Questions/Réponses chapitre I.1

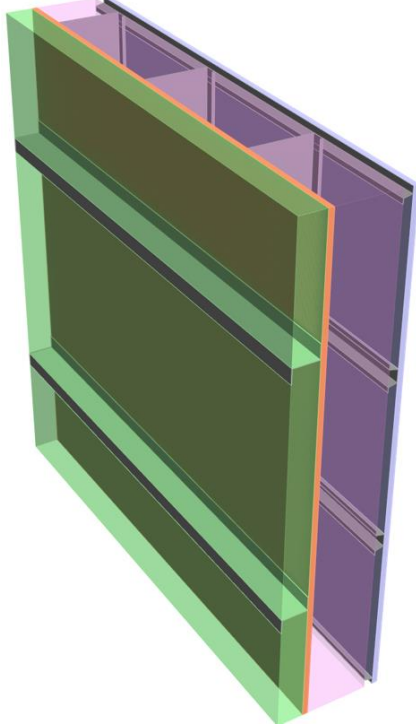
Concernant les facteurs d'ajustements pour les systèmes de murs à ossature métalliques (Tableau 3-9 du Guide), les panneaux intermédiaires (entre les dispositifs de fixation du parement et les montants métalliques) ne devraient-ils pas être considérés comme des bris thermiques?

Par exemple, dans le scénario ici-bas, le panneau intermédiaire (Densglass, $k_{\text{densglass}} = 0.1283$ W/m-K en orange dans l'illustration ici-bas) sépare les barres Z des montants métalliques (conductivité thermique $k_{\text{acier galvanisé}} = 62$ W/m-K).

- Je n'ai pas trouvé la définition officielle de « Bris thermique » aux yeux du chapitre I.1, mais cette différence de conductivité m'apparaît comme suffisamment importante pour agir à titre de bris thermique.

- Si on ne considère pas le panneau comme un bris thermique entre les dispositifs de fixation du parement et l'ossature principale, le facteur d'ajustement de l'exemple ici-bas serait 0.70 (encadré en vert). Toutefois, si on considère ce panneau comme un bris thermique, on pourrait utiliser 0.8 comme facteur d'ajustement. (encadré en orange). (le vert entre les barres Z et le rose entre les montants métalliques représentent de l'isolant)

- Dans les exemples du guide, (par ex. Figure 3-8), on ne semble pas considérer le panneau intermédiaire comme un bris thermique. Je ne comprends toutefois pas pourquoi il en serait ainsi puisque ce panneau sépare réellement les éléments métalliques.

Le bris thermique dont il est question dans le guide est un élément supplémentaire au revêtement intermédiaire, installé derrière chaque endroit où la fourrure est fixée à la structure, le revêtement intermédiaire n’est pas considéré comme un bris thermique. Dans l’exemple proposé dans la question, le facteur d’ajustement à appliquer à la valeur « clear field » doit être de 0,7.

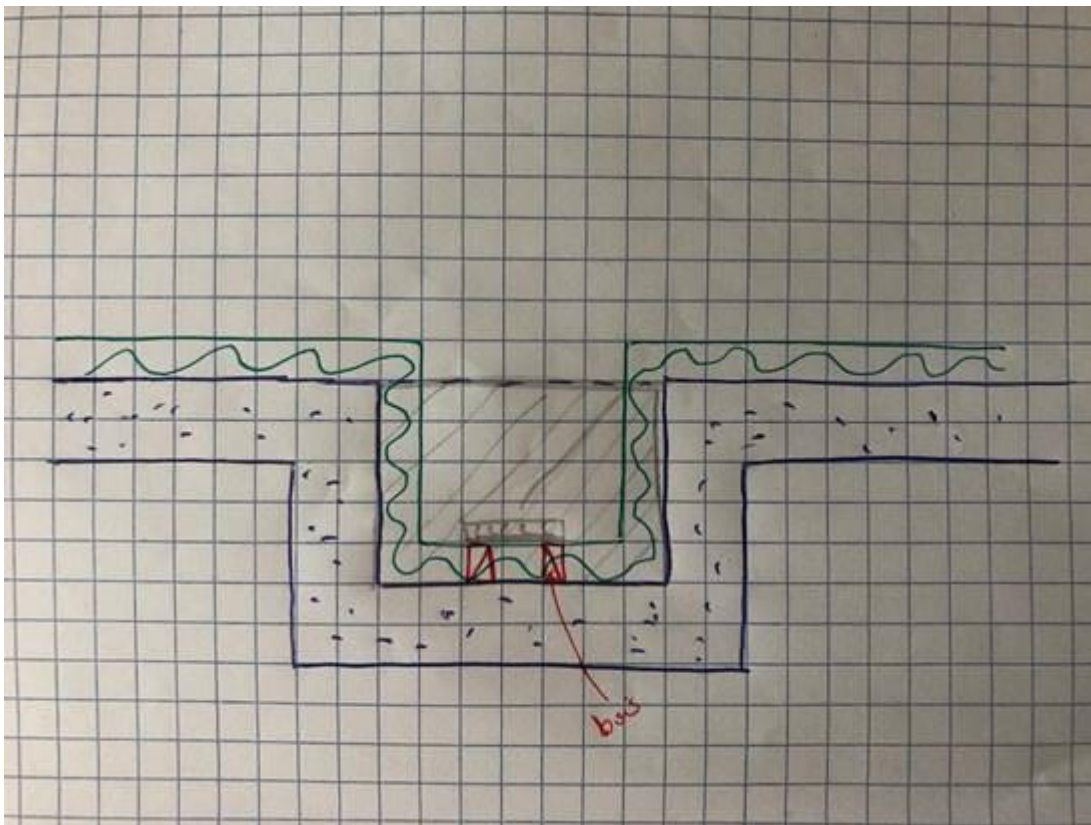
2 – Comment traiter le mécanisme des quais de chargement ?

demander que l'isolation du mur de fondation se poursuive à l'intérieur de l'espace du Quai niveleur sur la face verticale du mur de fondation et que le point d'ancrage du quai niveleur soit isolé du mur de fondation à la manière d'un cadre de fenêtre ou de porte pour limiter le pont thermique (dans ma figure ci-dessous je propose de mettre un support en bois pour fixer le quai niveleur de sorte à limiter le pont thermique). Étant donné que les portes coulissantes n'ont pas d'exigence thermique, il ne sera pas nécessaire de compenser la perte thermique. Voici un dessin pour illustrer le propos et à valider avec les concepteurs.

considérer la porte coulissante et le quai niveleur comme étant un tout et formant une porte en forme de « L ».

L'alinéa 3.2.1.2 de la Division B-partie 3 traite des aspects de la continuité de l'isolant. Selon le paragraphe 6 les jonctions entre un mur et une porte doivent être isolées. Selon l'annexe A-3.2.1.2 6), cette isolation consiste à ne pas laisser d'espace non isolé entre les 2 composantes.

Par contre, le paragraphe 9.d) permet une interruption d'isolation lorsqu'un appareil perce le plan d'isolation. Toutefois il faut que l'isolant soit installé pour limiter les ponts thermiques.

Figure 3-4 – Lame d'air ventilée dans un mur

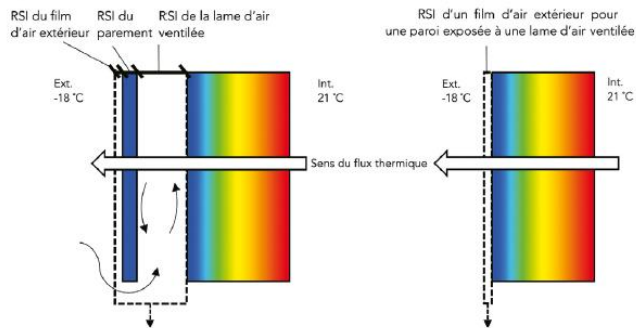
- Ma compréhension du guide est qu'à partir du moment où une lame d'air est qualifiée de ventilée, cette dernière (et tout les composantes du côté extérieur) doit être retirée du modèle et on doit appliquer les conditions de film d'air extérieur à la surface « extérieure ». J'en comprends donc qu'on doit également y appliquer la résistance thermique de 0.03 m²-K/W comme valeur de film d'air côté extérieur, c'est bien cela?

- Dans ASHRAE 1365-RP, une approche similaire est utilisée pour les revêtements légers avec cavité ventilée. Toutefois, la condition de film d'air appliqué sur la surface « extérieure » n'est pas la même que en raison que cette surface n'est pas directement exposé au vent à 24km/h

Pourriez-vous me confirmer si ma compréhension du Guide est la bonne et donc qu'il y a une différence quant à l'approche du guide versus l'approche d'ASHRAE 1365-RP par rapport à ces cavités?

Le guide fait toutefois référence au manuel ASHRAE Handbook – Fundamentals pour les valeurs RSI de référence à utiliser pour les lames d'air non ventilés. Le guide précise qu'aucune résistance thermique ne peut être accordée aux lames d'air ventilées ni aux autres couches du côté extérieur de la lame d'air ventilée.

à partir du moment où une lame d'air est qualifiée de ventilée, cette dernière (et tout les composantes du côté extérieur) doit être retirée du modèle et on doit appliquer les conditions de film d'air extérieur à la surface « extérieure »

OUI

on doit appliquer la résistance thermique de 0.03 m²-K/W comme valeur de film d'air côté extérieur?

OUI

il y a une différence quant à l'approche du guide versus l'approche d'ASHRAE 1365-RP par rapport à ces cavités?

OUI
